Localizzazione degli errori materiali su CTR

Elaborati da modificare: B-C-D

Estratto tav. C1 - Stato attuale

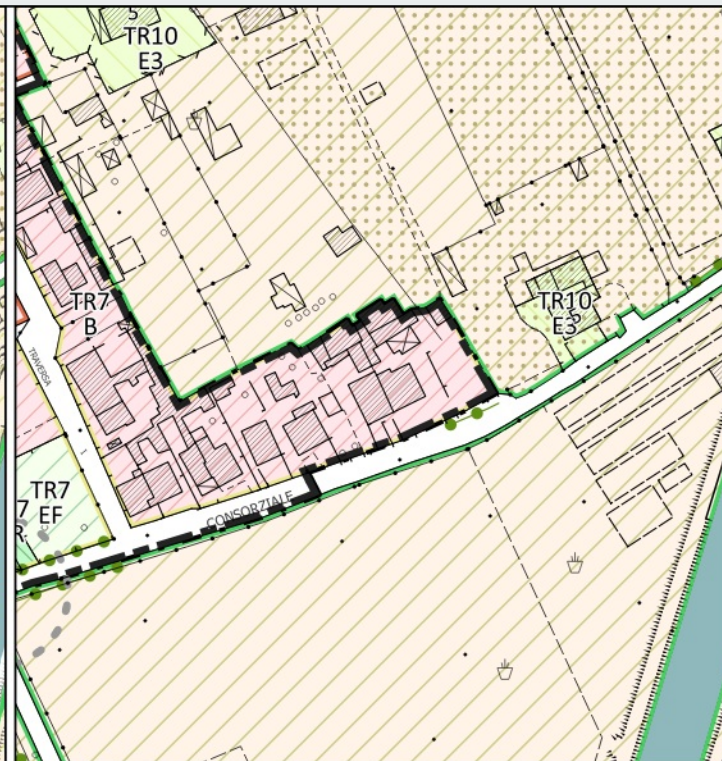
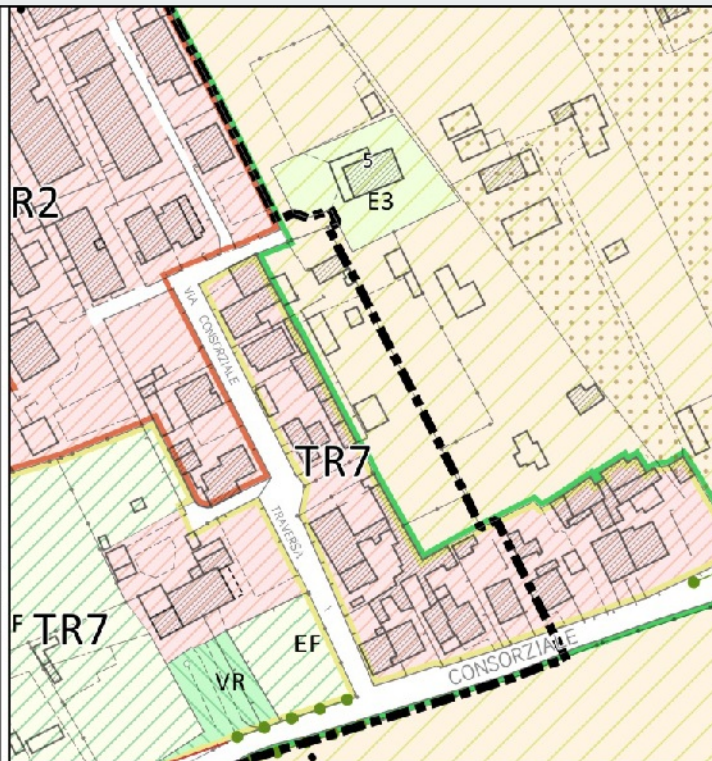
Si rileva che l'area localizzata nel Quartiere Terminetto, in Via Concorsiale, è classificata come "zona B" con morfotipo "TR2" ma non è ricompresa all'interno del Perimetro del Territorio Urbanizzato e dall'Utoe Migliarina-Terminetto.

Si propone la rettifica dell'area in questione estendendo il Perimetro del Territorio Urbanizzato al fine di ricomprendere l'area al suo interno.

Estratto tav. C1 - Stato attuale

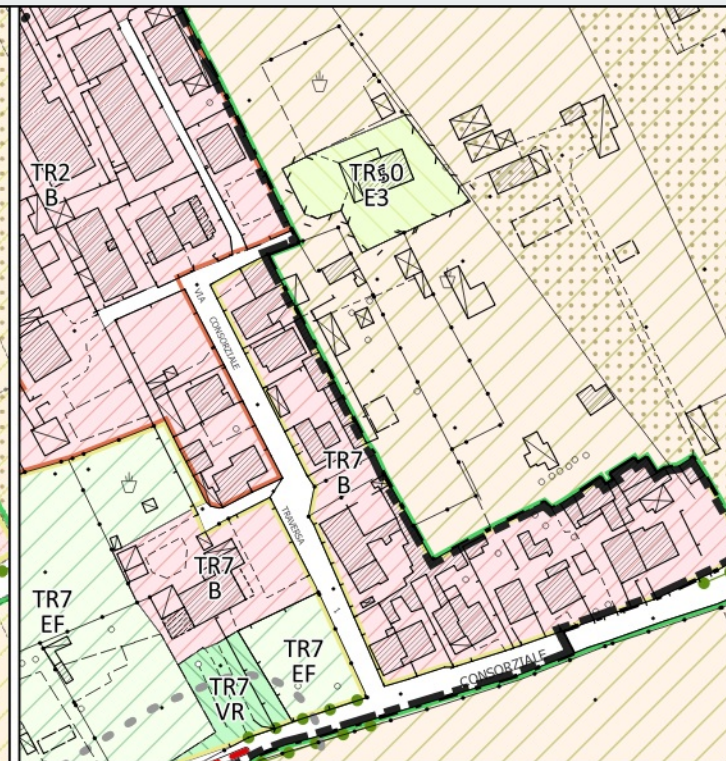
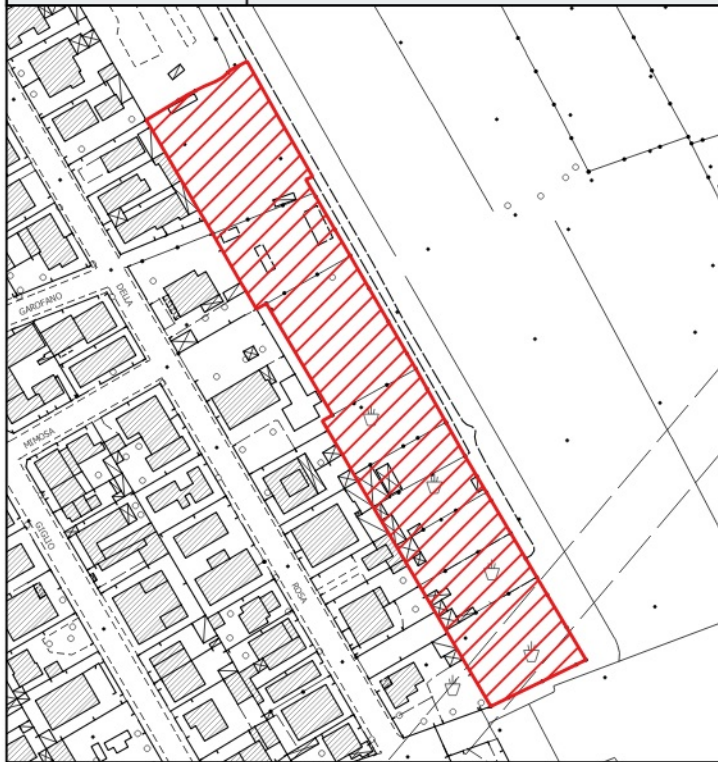
Si rileva che l'area localizzata nel Quartiere Terminetto, in Via Concorsiale Traversa, è classificata come "Aree agricole di interesse primario - E2 " con morfotipo "TR10" ed è ricompresa all'interno del Perimetro del Territorio Urbanizzato e all'interno dell'Utoe Migliarina-Terminetto. Si richiede pertanto lo stralcio del Perimetro del Territorio Urbanizzato al fine di rendere coerente l'area ai disposti normativi regionali.

Si propone di rettificare il Perimetro del Territorio Urbanizzato stralciandolo dall'area in questione al fine di rendere congruo geometricamente e normativamente l'area.

Estratto tav. C1 - Stato attuale

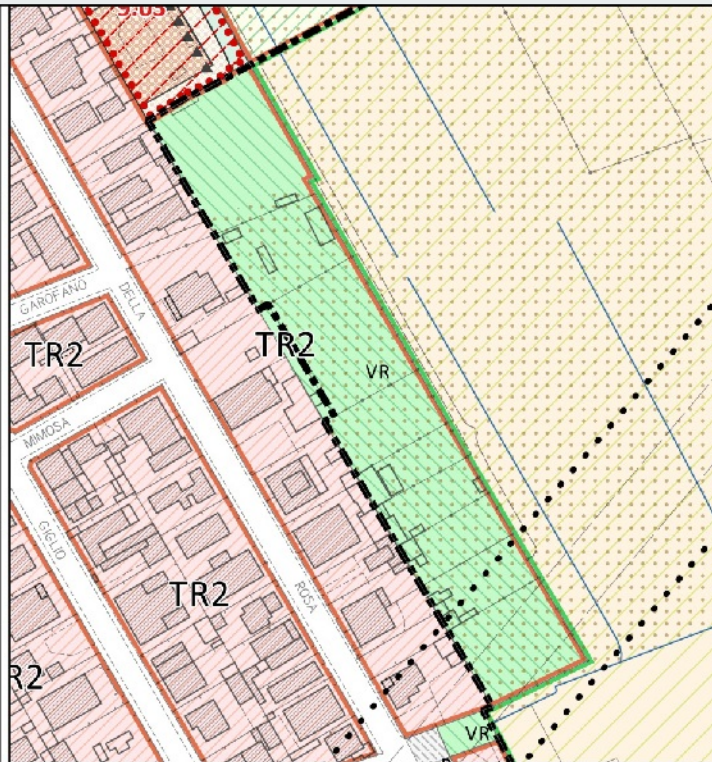
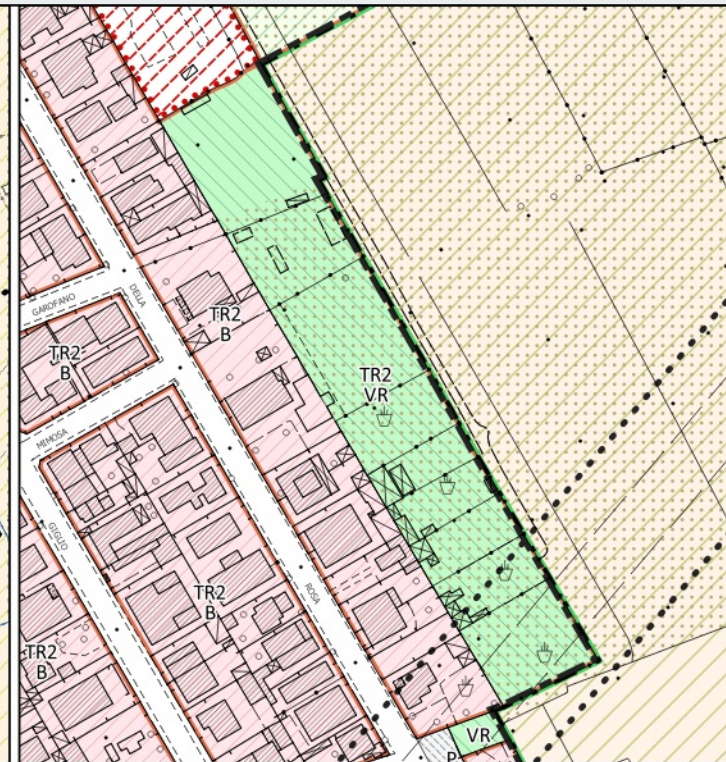
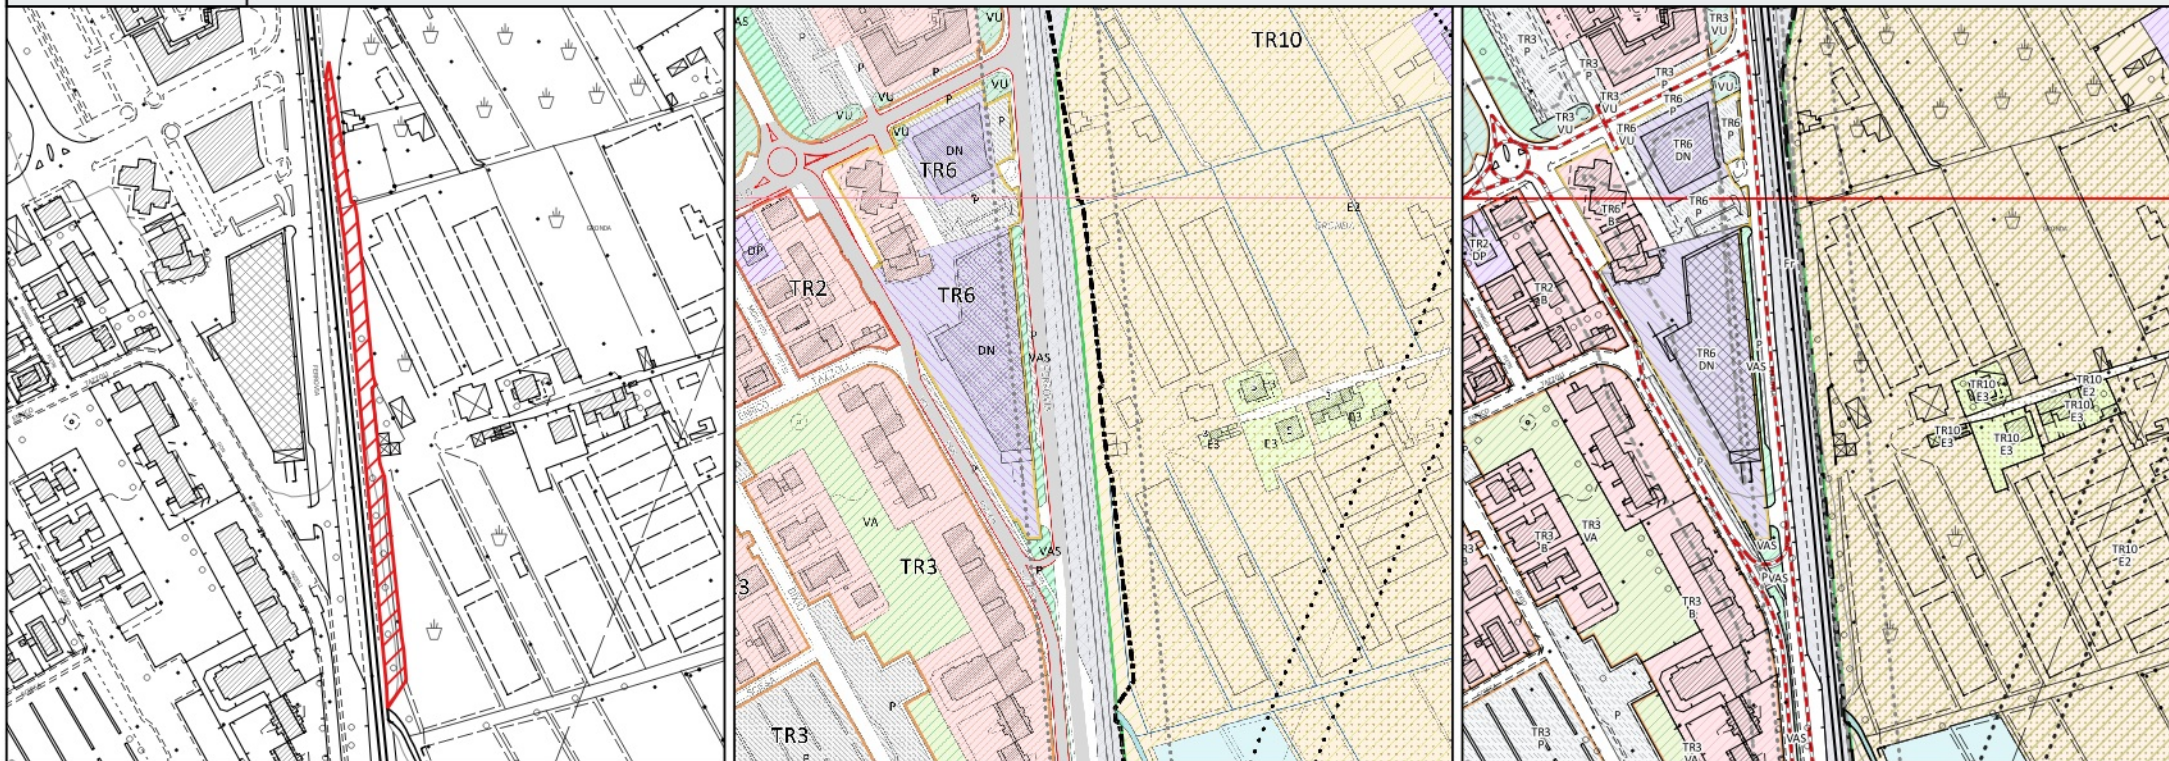
Si rileva che l'area localizzata nel Quartiere Terminetto, in Via della Rosa, è classificata come "Verde privato - VR" e con morfotipo "TR2" ma non è ricompresa all'interno del Perimetro del Territorio Urbanizzato e dell'Utoe Migliarina-Terminetto. Si richiede pertanto, di estendere il Perimetro del Territorio Urbanizzato al fine di rendere congrui i perimetri e coerente la norma poiché il Verde Privato VR è riconducibile Ad una destinazione urbanistica afferente al Territorio Urbanizzato.

Si propone la rettifica dell'area in questione estendendo il Perimetro del Territorio Urbanizzato al fine di ricomprendere l'area al suo interno.

Estratto tav. C1 - Stato attuale

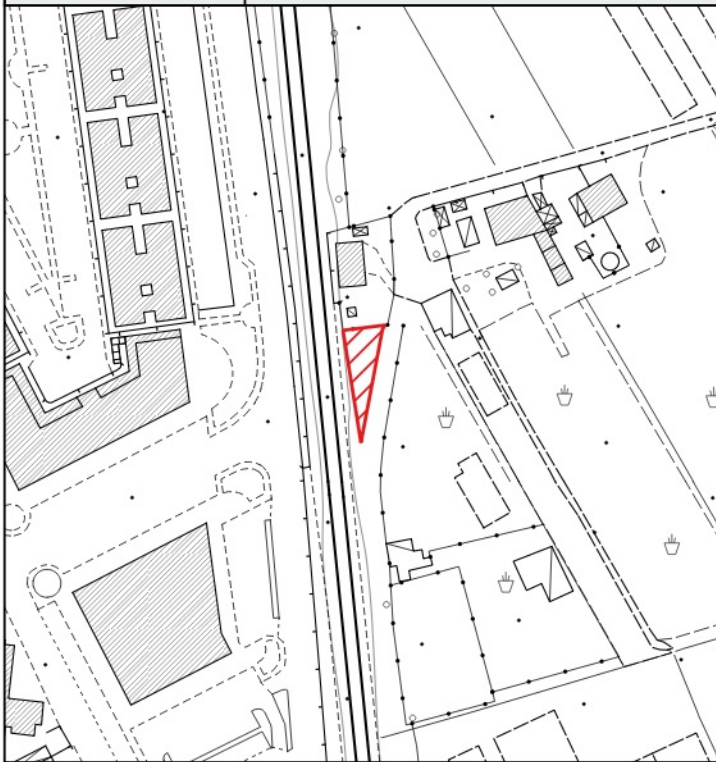
Si rileva che l'area localizzata a nord della Migliarina, adiacente all'area ferroviaria, è classificata come "Aree agricole di interesse primario - E2 " con morfotipo "TR10" ed è ricompresa all'interno del Perimetro del Territorio Urbanizzato e all'interno dell'Utoe Marco Polo. Si richiede pertanto lo stralcio del Perimetro del Territorio Urbanizzato al fine di rendere coerente l'area ai disposti normativi regionali.

Si propone di rettificare il Perimetro del Territorio Urbanizzato stralciando l'area in questione al fine di rendere congruo geometricamente e normativamente la medesima, facendo coincidere il perimetro del territorio urbanizzato con il limite dell'area ferroviaria.

Estratto tav. C1 - Stato attuale

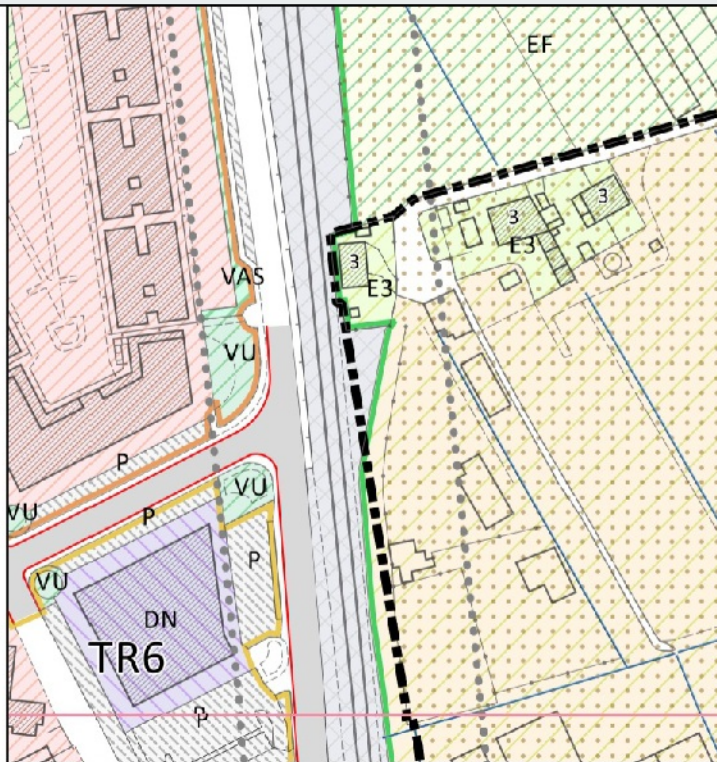
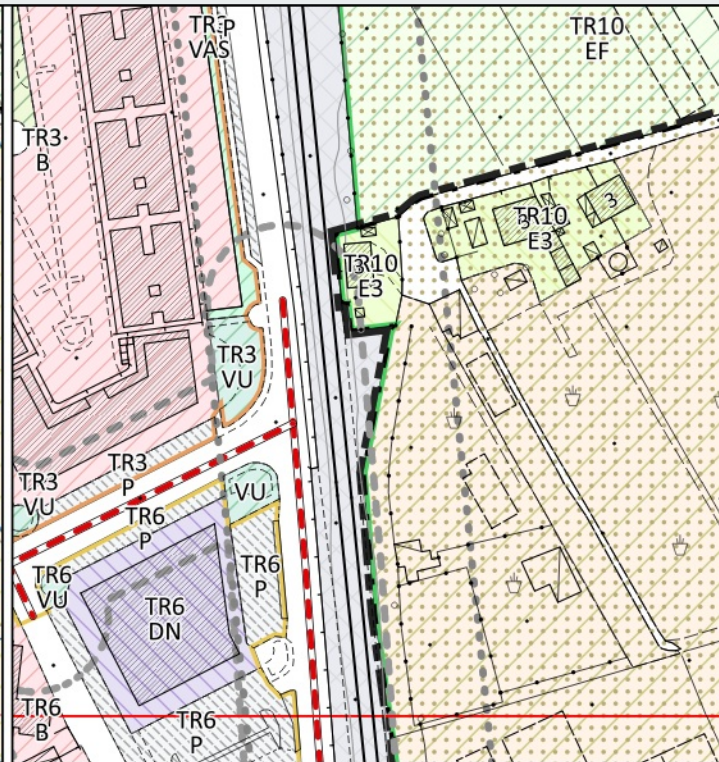
Si rileva che l'area localizzata a Nord della Migliarina, classificata come area ferroviaria, risulta fuori dal Perimetro del Territorio Urbanizzato e dall'Utoe Marco Polo. Si richiede pertanto l'inclusione all'interno del Perimetro del Territorio Urbanizzato al fine di far combaciare i perimetri.

Si propone di rettificare il Perimetro del Territorio Urbanizzato ricomprendendo l'area in questione al fine di rendere geometricamente congruo.
